改善箇所説明図

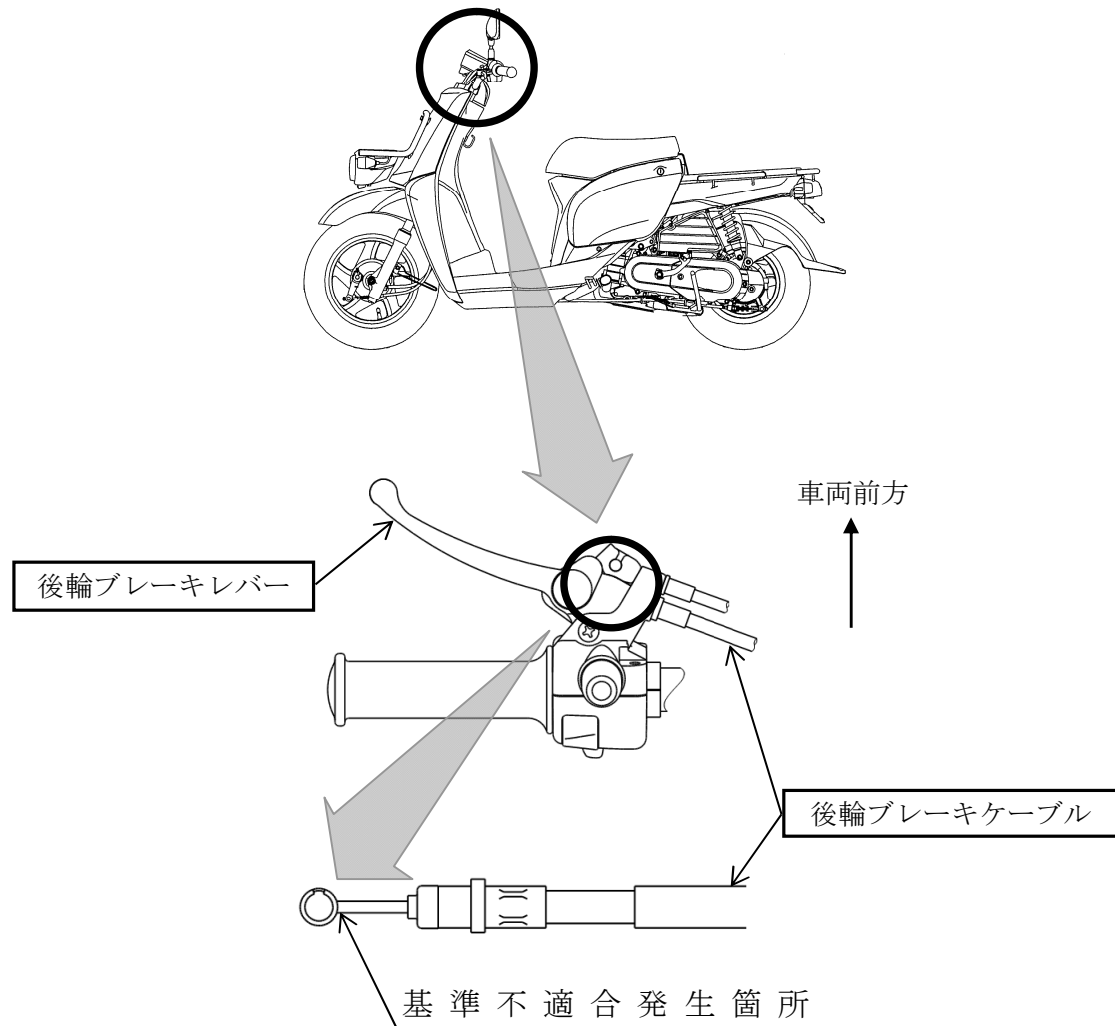
パーキングスタンド（後輪を接地させたまま車体を保持するためのスタンド）装着車の後輪ブレーキにおいて、ブレーキケーブルの組付け作業が不適切なものがあり、ブレーキレバーの遊びが早期に大きくなることがある。そのため、ブレーキレバーを深く握らないとパーキングスタンドが下ろせなくなり、ブレーキケーブルが過度に引っ張られ、最悪の場合、当該ケーブルが切れて後輪ブレーキが利かなくなるおそれがある。

改善の内容：全車両、後輪ブレーキケーブル及び後輪ブレーキレバーを新品と交換する。

識別：パーキングスタンド左側取り付け部付近に白ペイントを塗布する。
